新竹縣政府工程查核代表照片表

工程名稱：尚義里二中支圳護岸改善工程

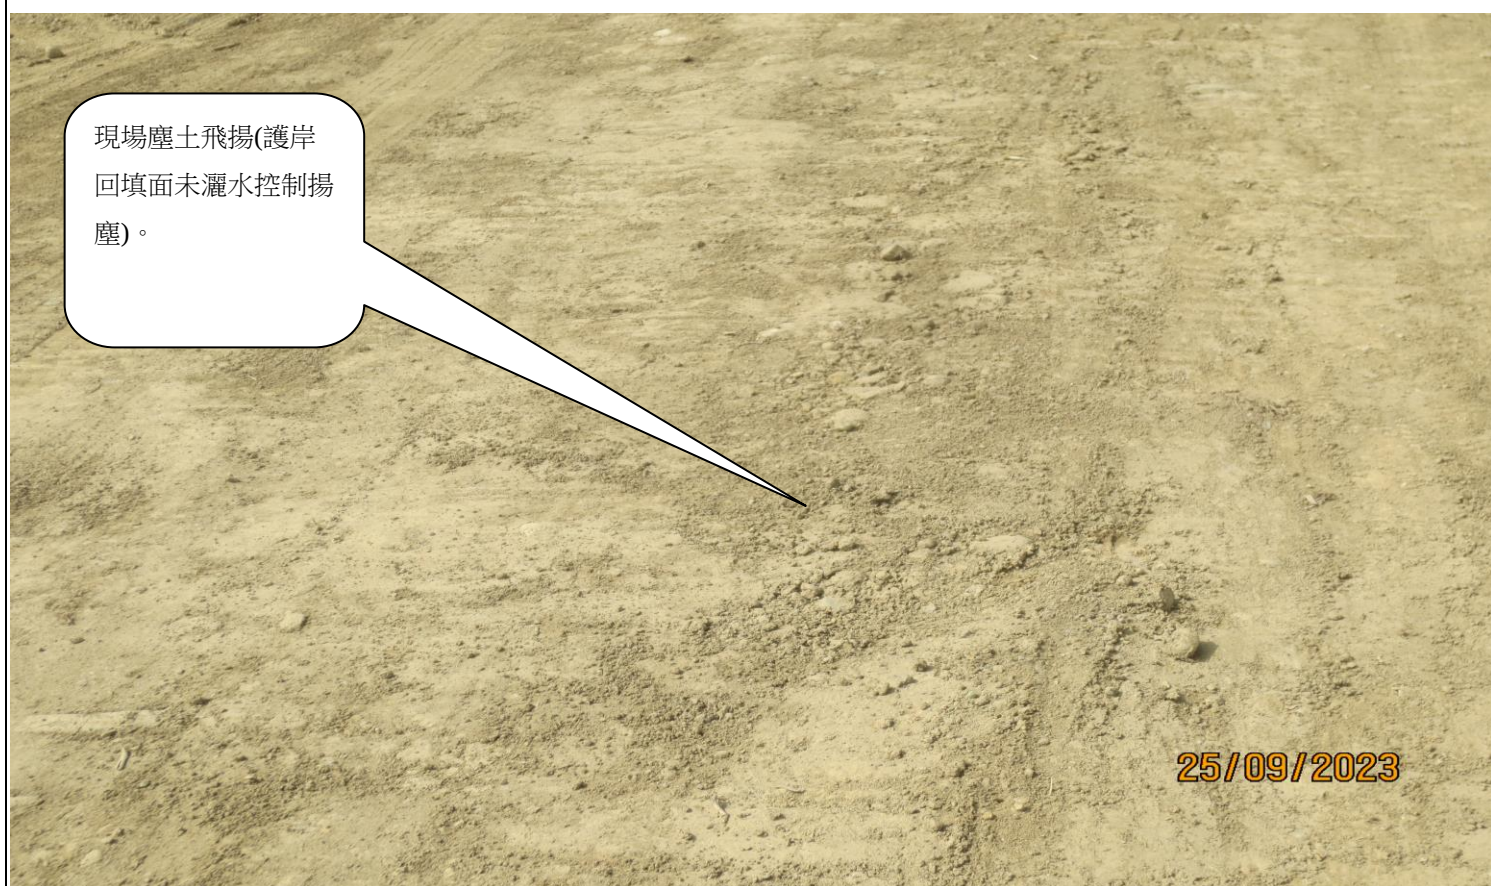
完成之混凝土護岸，因高於地面甚多需設置倒(導)角。

現場塵土飛揚(護岸回填面未灑水控制揚塵)。

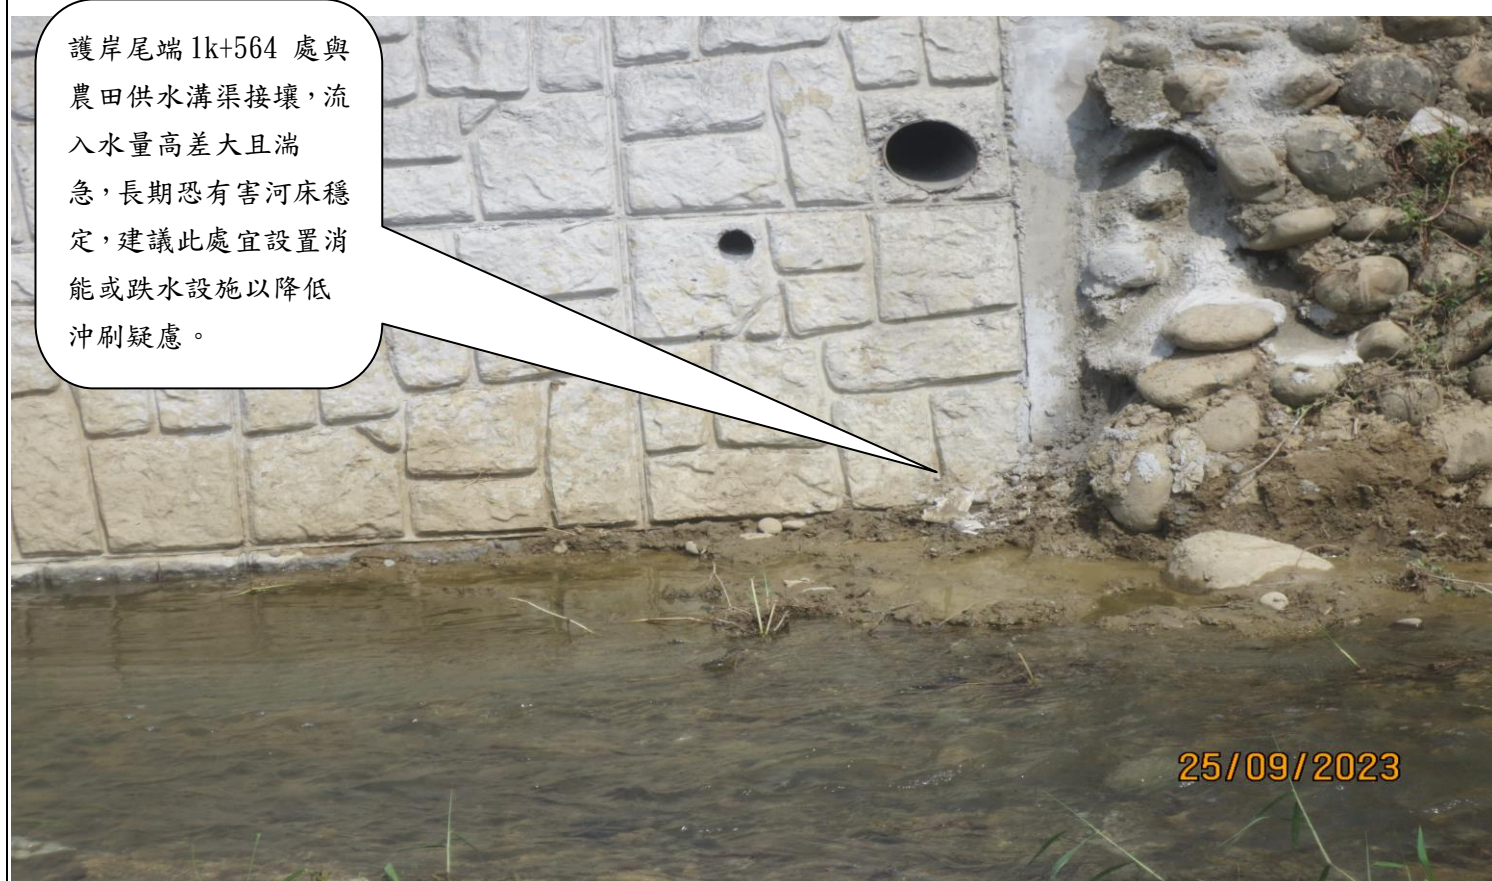
混凝土平整度不佳
(護岸背面約 1k+540
處平整度不佳或表
面粗糙)。

施工現場交通警告等
設施不足(施工現場
入口夜間交維警示不
足)。
